東芝エネルギーシステムズ株式会社 原子力技術研究所 原子力事業者防災業務計画 新旧対照表		
旧	新	変更の理由
<p>原子力事業者防災業務計画</p> <p>(平成12年12月)</p> <p>修正 平成13年10月</p> <p>修正 平成14年 9月</p> <p>修正 平成15年 9月</p> <p>修正 平成16年 9月</p> <p>修正 平成17年 9月</p> <p>修正 平成18年 9月</p> <p>修正 平成19年 9月</p> <p>修正 平成20年 9月</p> <p>修正 平成21年 9月</p> <p>修正 平成22年 9月</p> <p>修正 平成23年 9月</p> <p>修正 平成24年 9月</p> <p>修正 平成25年 3月</p> <p>修正 平成25年12月</p> <p>修正 平成27年12月</p> <p>修正 平成29年 1月</p> <p>修正 平成29年10月</p> <p>修正 平成30年 3月</p> <p>修正 平成31年 3月</p> <p>修正 令和 元年10月</p> <p>修正 令和 2年10月</p> <p>東芝エネルギーシステムズ株式会社 原子力技術研究所</p>	<p>原子力事業者防災業務計画</p> <p>(平成12年12月)</p> <p>修正 平成13年10月</p> <p>修正 平成14年 9月</p> <p>修正 平成15年 9月</p> <p>修正 平成16年 9月</p> <p>修正 平成17年 9月</p> <p>修正 平成18年 9月</p> <p>修正 平成19年 9月</p> <p>修正 平成20年 9月</p> <p>修正 平成21年 9月</p> <p>修正 平成22年 9月</p> <p>修正 平成23年 9月</p> <p>修正 平成24年 9月</p> <p>修正 平成25年 3月</p> <p>修正 平成25年12月</p> <p>修正 平成27年12月</p> <p>修正 平成29年 1月</p> <p>修正 平成29年10月</p> <p>修正 平成30年 3月</p> <p>修正 平成31年 3月</p> <p>修正 令和 元年10月</p> <p>修正 令和 2年10月</p> <p><u>修正 令和 3年10月</u></p> <p>東芝エネルギーシステムズ株式会社 原子力技術研究所</p>	<p>修正月追加</p>

東芝エネルギーシステムズ株式会社 原子力技術研究所 原子力事業者防災業務計画 新旧対照表

別図第9 プレス配付資料

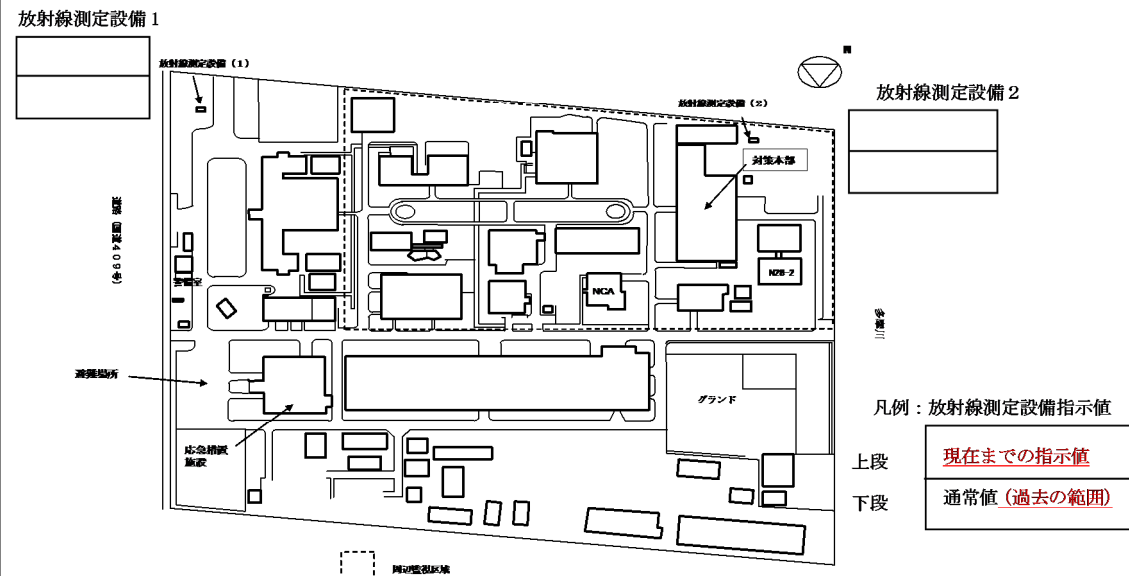
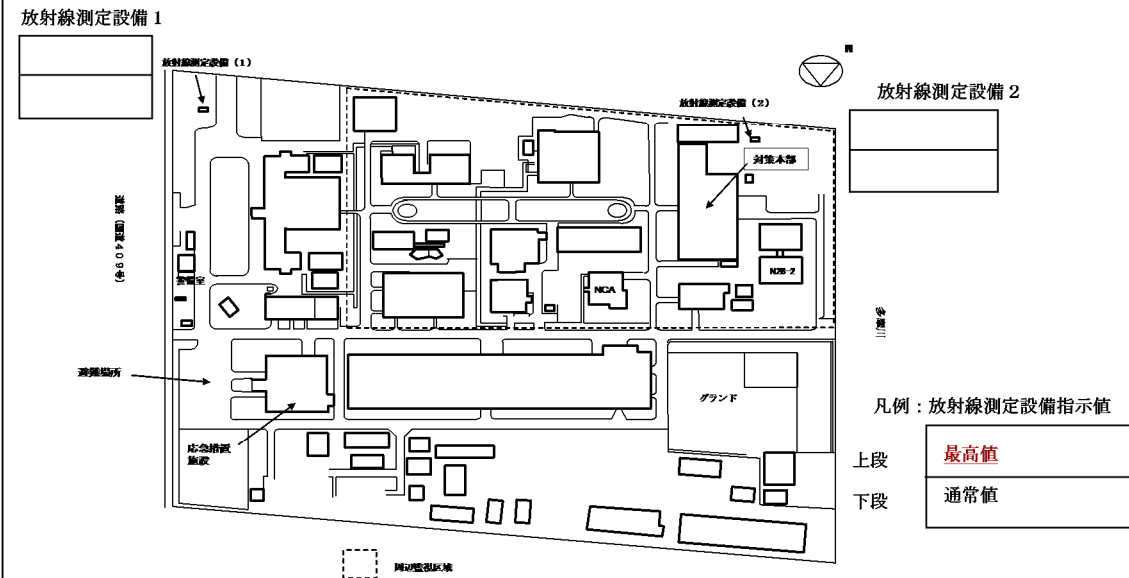
NCA 廃止措置に伴う変更

記載の適正化
